PROJET ÉNERGIE SAGUENAY
RÉPONSES AUX QUESTIONS ET
COMMENTAIRES DU MELCC -
COMPLEXE DE LIQUÉFACTION DE GAZ
NATUREL À SAGUENAY

AOÛT 2019

GNL QUÉBEC INC.

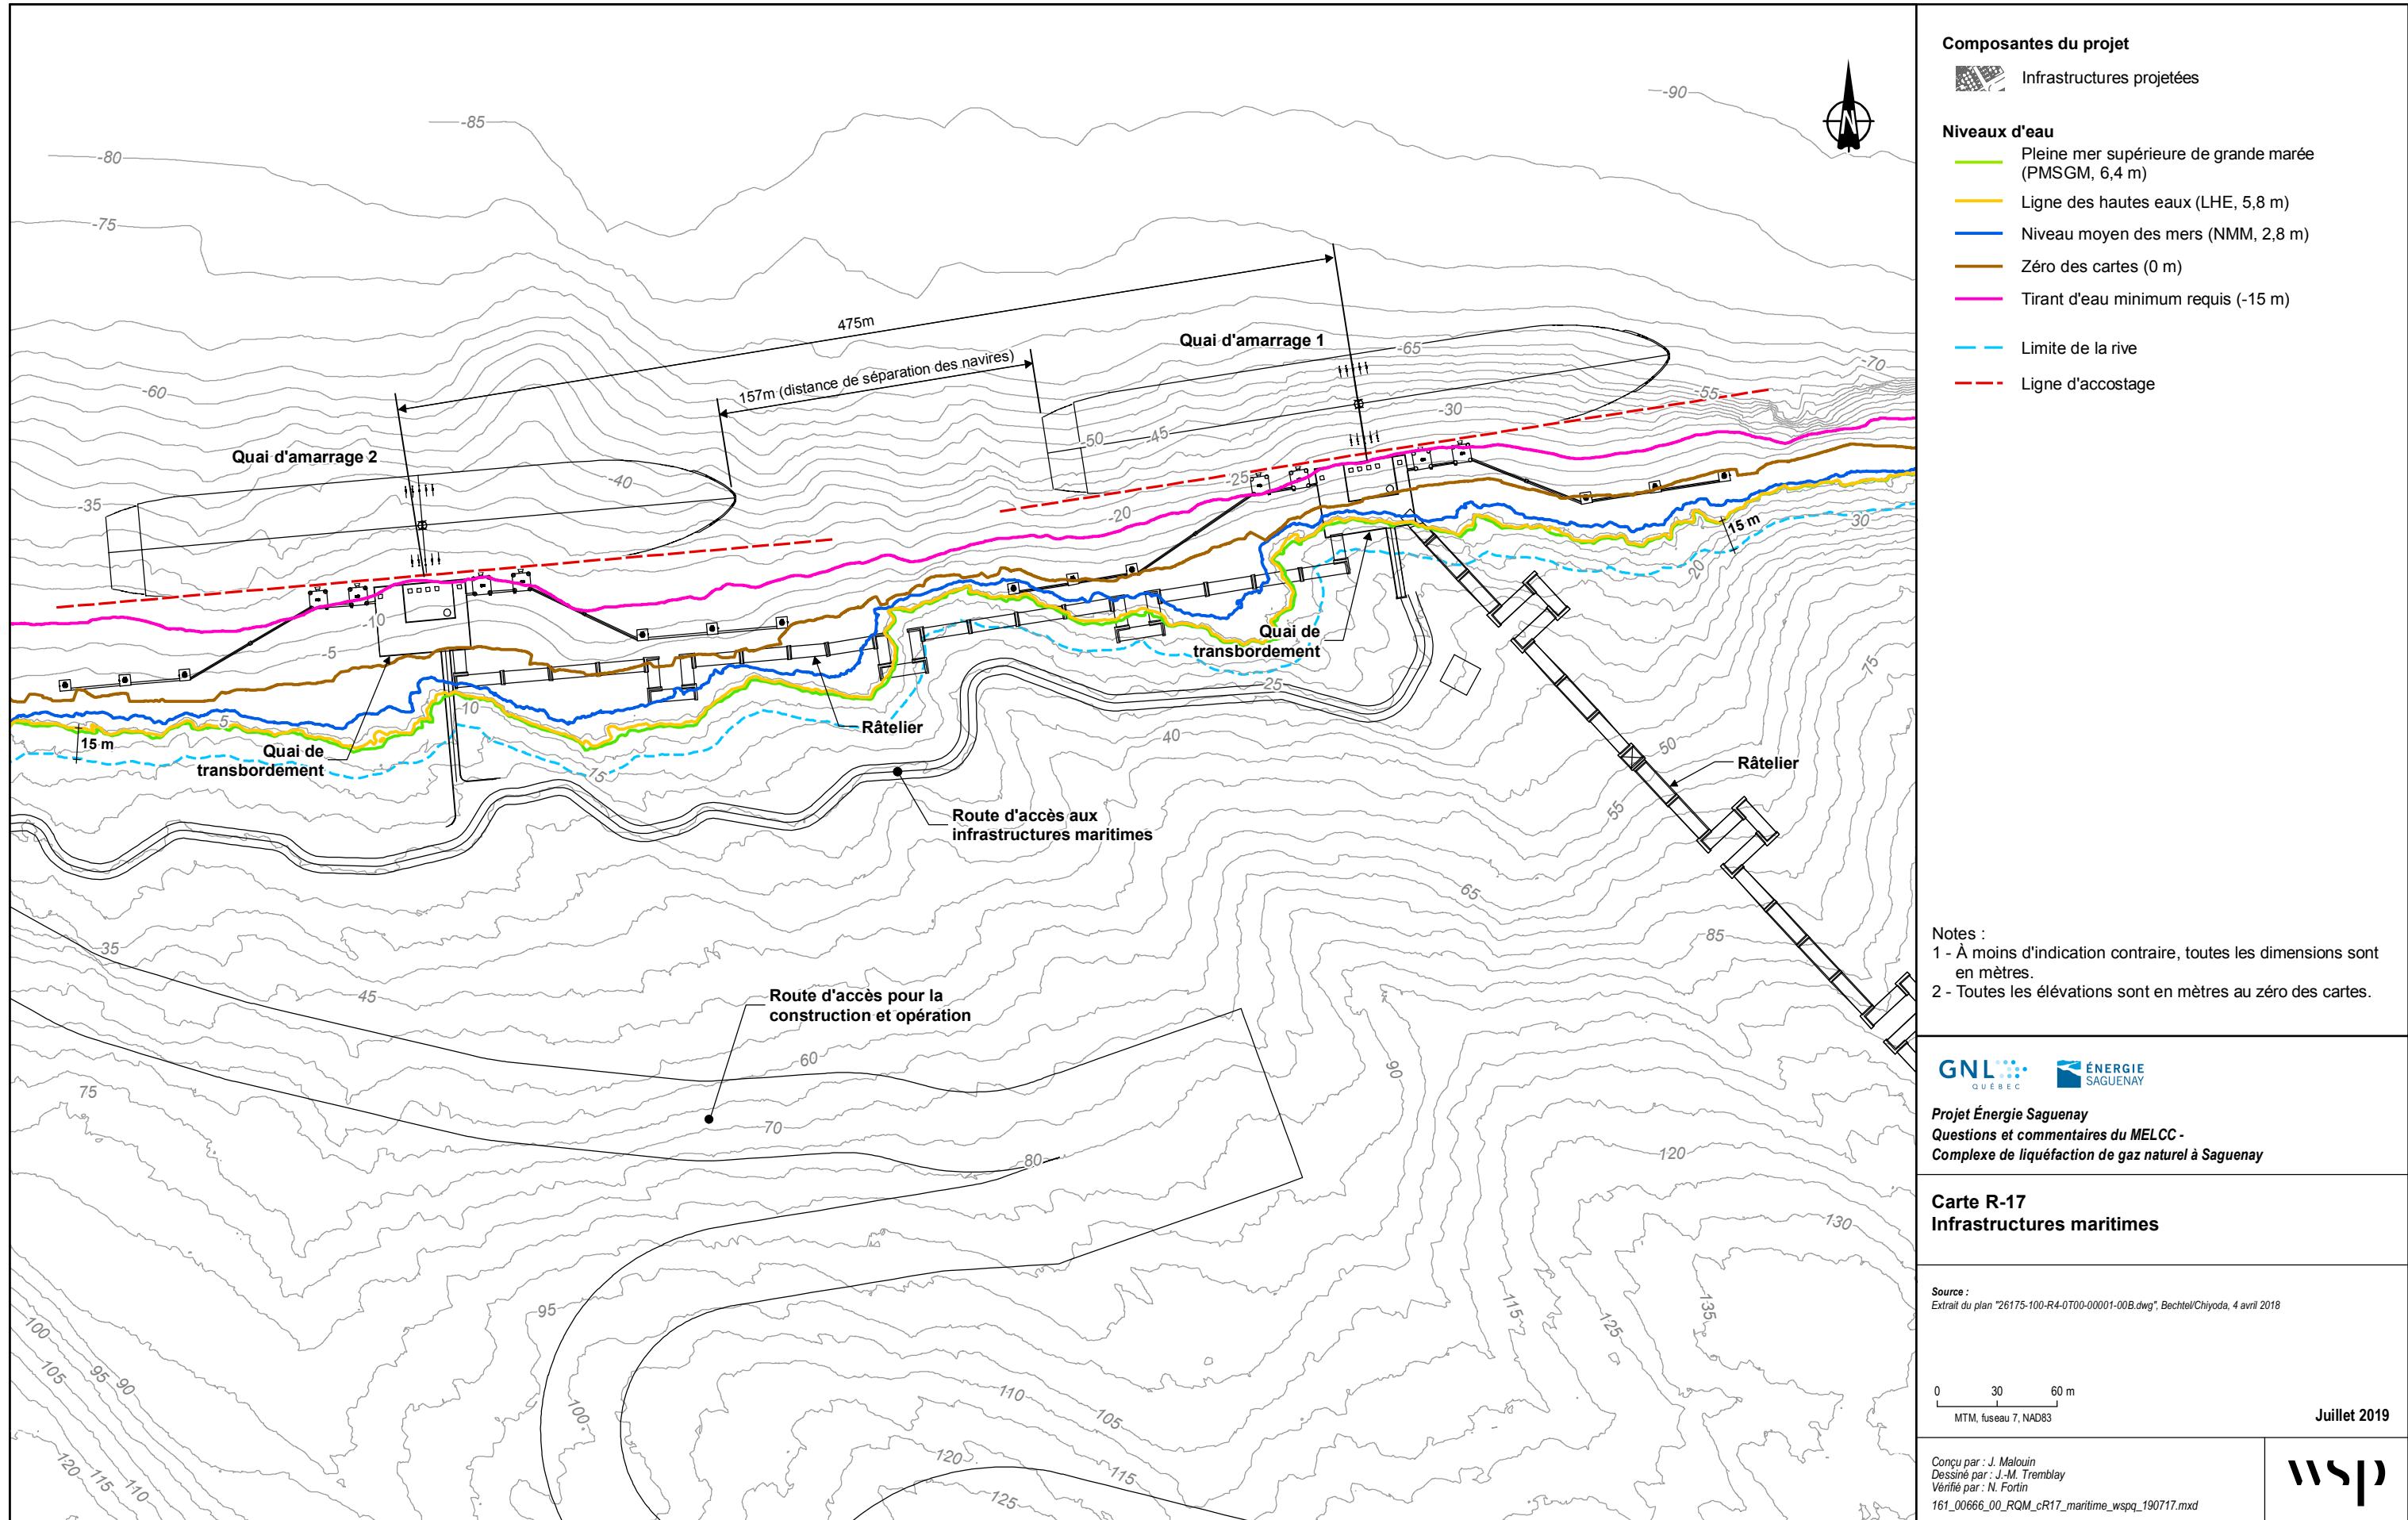
QC - 21. L'initiateur doit fournir, pour chacun des chemins de construction et/ou d'exploitation ou d'accès prévus, une carte montrant leurs emprises et la rive des cours d'eau présents, incluant notamment le cours d'eau CE-2 et la rivière Saguenay.

La carte R-21 à l'annexe R-22 montre les emprises pour chacun des chemins de construction et/ou d'exploitation ou d'accès prévus, ainsi que la rive des cours d'eau présents.

Figure 29-1 Vue réaliste montrant les niveaux d'éclairage des futures installations en hiver, vue de haut. Tel que présentée dans l'étude d'impact, scénario 0 représentant le « pire cas ».

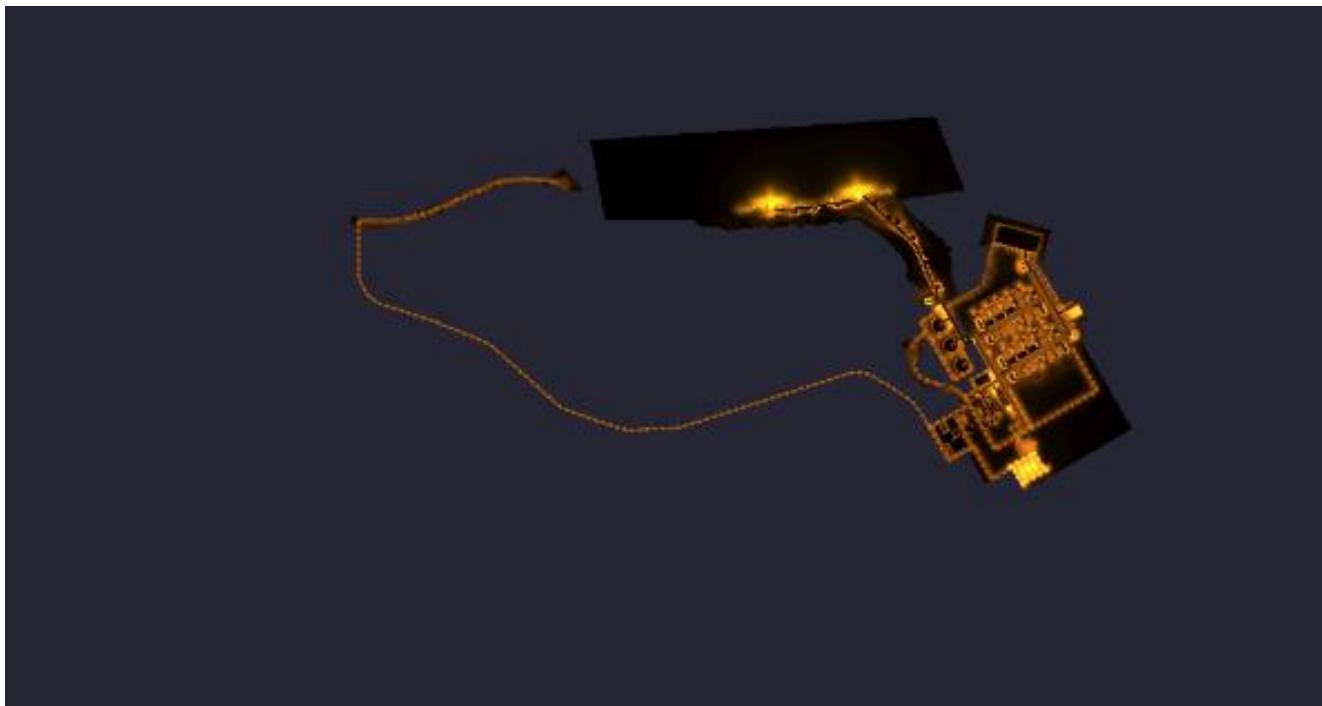
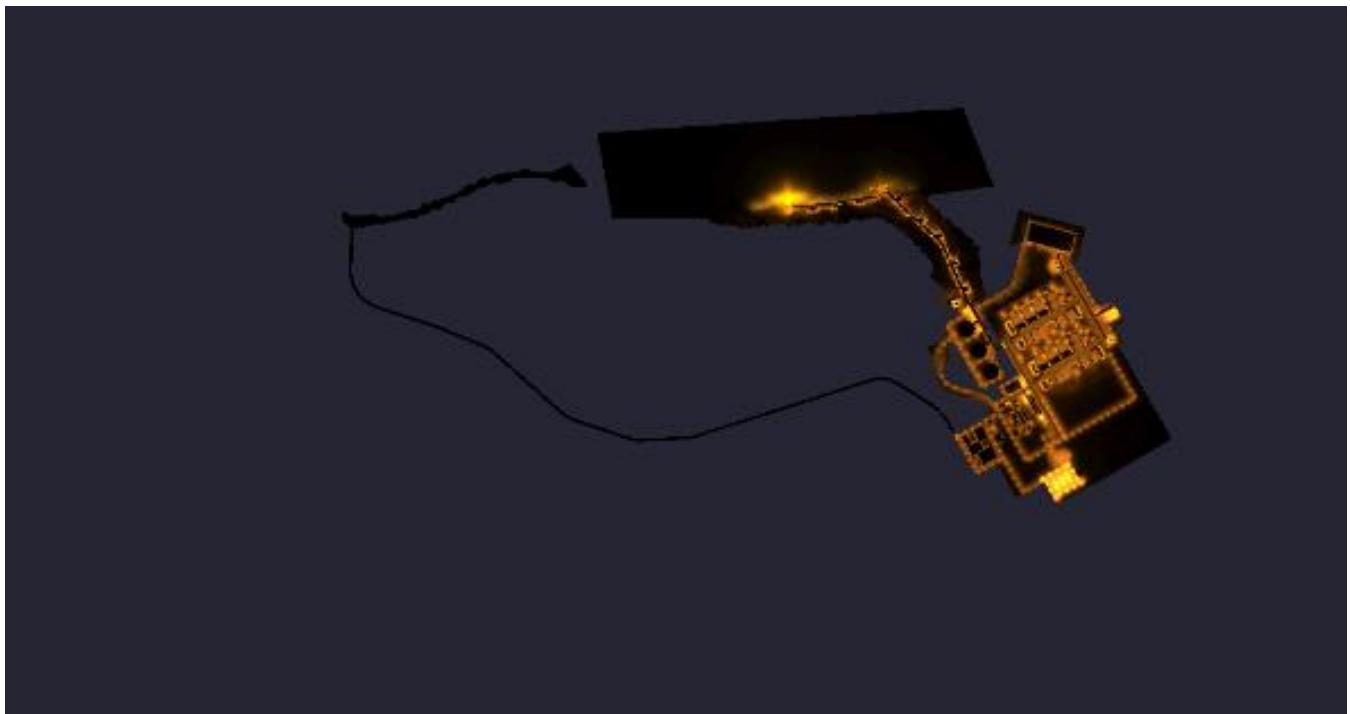
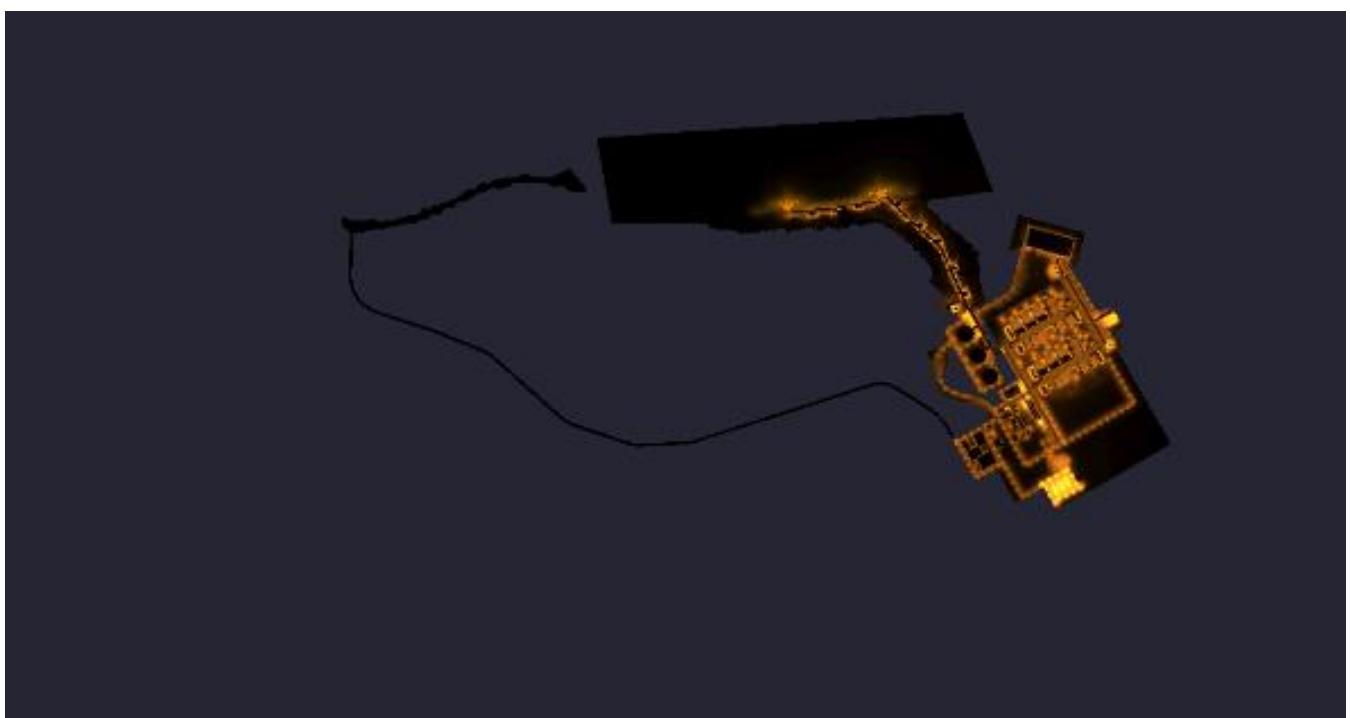
La première étape consistait à identifier les opportunités d'amélioration les plus susceptibles de réduire les impacts du projet sur l'ambiance lumineuse. Pour ce faire, plusieurs pistes d'amélioration ont été discutées avec les spécialistes de WSP et l'équipe de projet de GNLQ. Les opportunités d'amélioration du projet, identifiées comme étant les plus prometteuses en ce qui concerne les impacts sur l'ambiance lumineuse, se rapportent à deux volets, soit la modification de certains éléments spécifiques du concept d'éclairage et l'ajustement des niveaux d'éclairage en fonction des besoins opérationnels. Les opportunités retenues sont inscrites au tableau R-29.

Certaines modifications ont été apportées au concept d'éclairage préliminaire en lien avec les différentes opportunités d'amélioration retenues (1 à 3) dans le logiciel de simulation AGI32. Les ajustements suivants ont été appliqués à la modélisation déposée dans le document d'étude d'impact de février 2019 (scénario 0 représentant le « pire cas ») :

La figure 29-1 présente une vue réaliste montrant les niveaux d'éclairage des futures installations en hiver (il s'agit du scénario 0 représentant le « pire cas ») vue de haut, comme présentée dans l'étude d'impact.

La figure 29-2 présente une vue réaliste montrant les niveaux d'éclairage des futures installations en hiver vue de haut, obtenue à la suite de la modification du concept d'éclairage aux secteurs des conduites de chargement et du réservoir de GNL (opportunités 1 et 2), de l'ajustement des niveaux d'éclairage en fonction des besoins opérationnels pour la route d'accès (opportunité 3) et avec les deux quais allumés. **Il s'agit du scénario 1 représentant les opérations avec deux bateaux en cours de chargement.**

La figure 29-3 présente une vue réaliste montrant les niveaux d'éclairage des futures installations en hiver, vue de haut. Résultat obtenu à la suite de la modification du concept d'éclairage aux secteurs des conduites de chargement et du réservoir de GNL (opportunités 1 et 2), de l'ajustement des niveaux d'éclairage en fonction des besoins opérationnels pour la route d'accès (opportunité 3) et de la fermeture des lumières de la plateforme lorsqu'il n'y a pas de navire (opportunité 4). Un quai allumé (quai vers Port de Saguenay) et l'autre quai avec éclairage minimal de sécurité. **Il s'agit du scénario 2 représentant les opérations avec un seul bateau en cours de chargement.**

La figure 29-4 présente une vue réaliste montrant les niveaux d'éclairage des futures installations en hiver, vue de haut. Résultat obtenu à la suite à la modification du concept d'éclairage aux secteurs des conduites de chargement et du réservoir de GNL (opportunités 1 et 2), de l'ajustement des niveaux d'éclairage en fonction des besoins opérationnels pour la route d'accès (opportunité 3) et de la fermeture des lumières de la plateforme lorsqu'il n'y a pas de navire (opportunité 4) avec éclairage minimal de sécurité aux deux quais. **Il s'agit du scénario 3 représentant les opérations lorsqu'il n'y a pas de bateau en cours de chargement.**

En conclusion, les résultats associés à l'application de certaines opportunités d'amélioration du concept d'éclairage démontrent qu'il est possible de réduire les niveaux de lumière associés au projet de GNLQ, et ce, faisant réduire les impacts sur l'ambiance lumineuse de façon générale et aussi les effets sur la faune et sur les paysages nocturnes de façon plus spécifique. Ces éléments d'optimisation seront intégrés au concept lors de la préparation des plans d'éclairage du projet.

Figure R-40-1 Rose des vents de chacune des saisons pour la période de 1981 à 2018, station de Bagotville

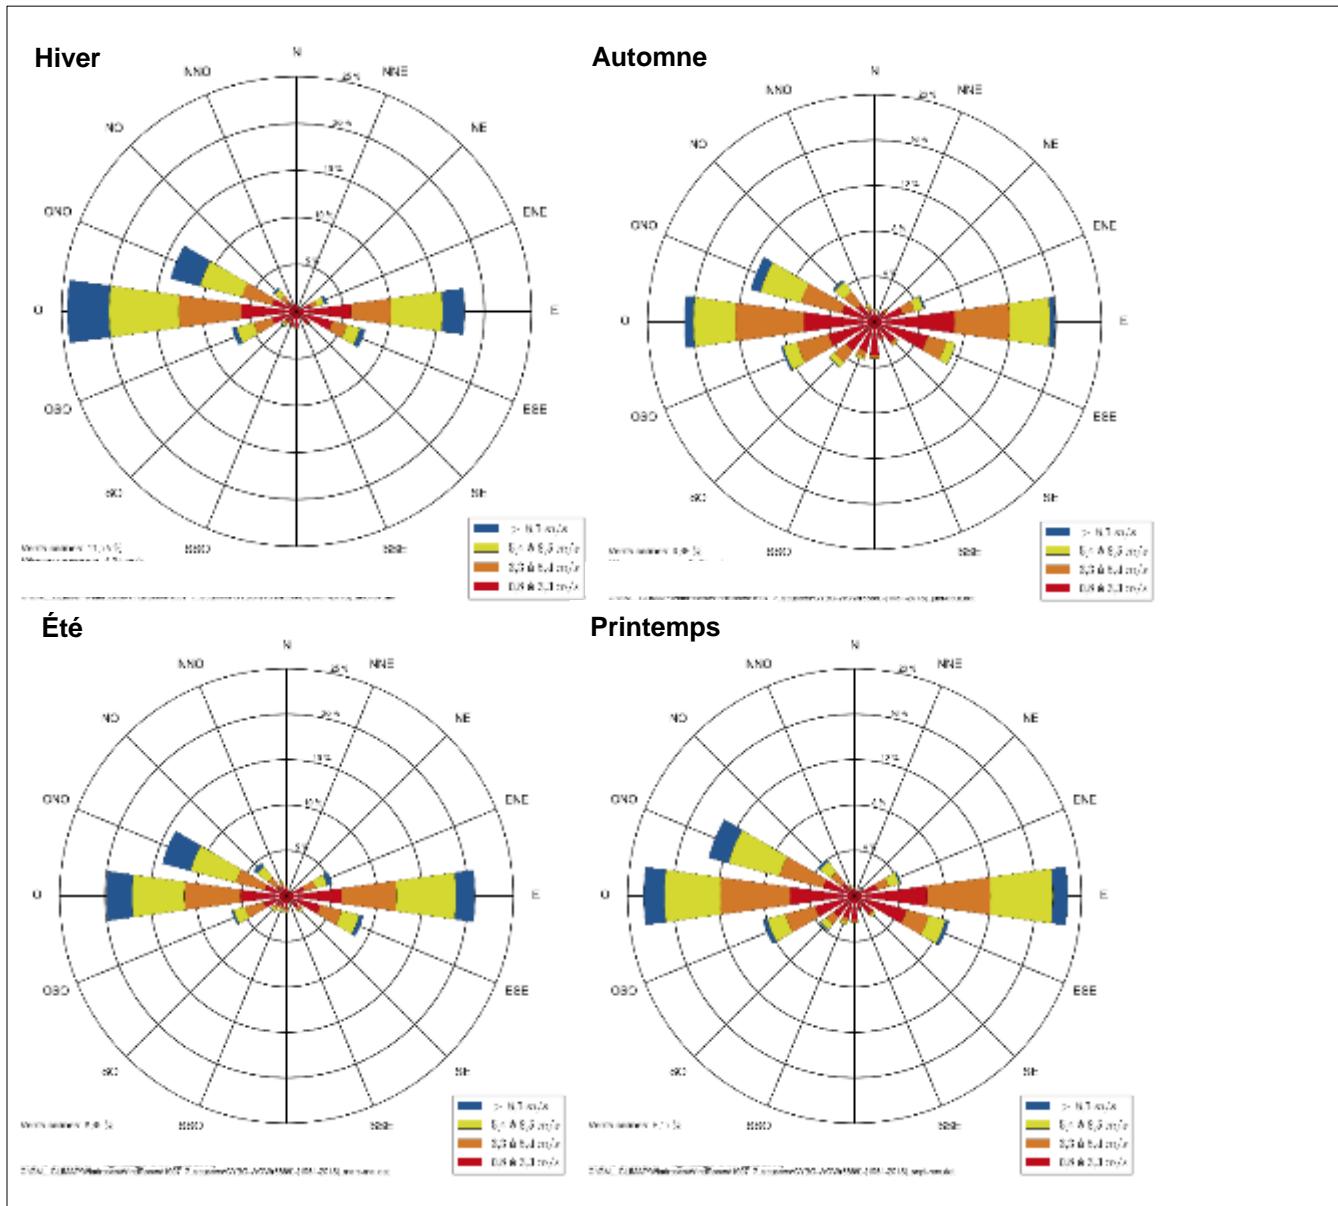
QC - 40. L'initiateur doit regrouper et mettre à jour les données sur le climat actuel et les projections climatiques présentées aux sections 7.1, 12.4 et 14 dans la réponse à la présente question afin d'en faciliter la consultation. De plus, l'initiateur doit utiliser les données les plus à jour ainsi que les plus précises spatialement, telles que celles présentées dans l'outil « portrait climatique » d'Ouranos.

La figure R-40-1 présente les roses des vents de chacune des saisons pour la période de 1981 à 2018. Les vents sont canalisés dans un axe est-ouest tout au long de l'année dans des proportions comparables, à l'exception de l'hiver où les vents dominants proviennent majoritairement de l'ouest. Annuellement, la proportion de vents calmes est de 9,06 % et la vitesse moyenne est de 4,07 m/s. La vitesse moyenne des vents est maximale au printemps (4,53 m/s) et minimale en été (3,40 m/s).
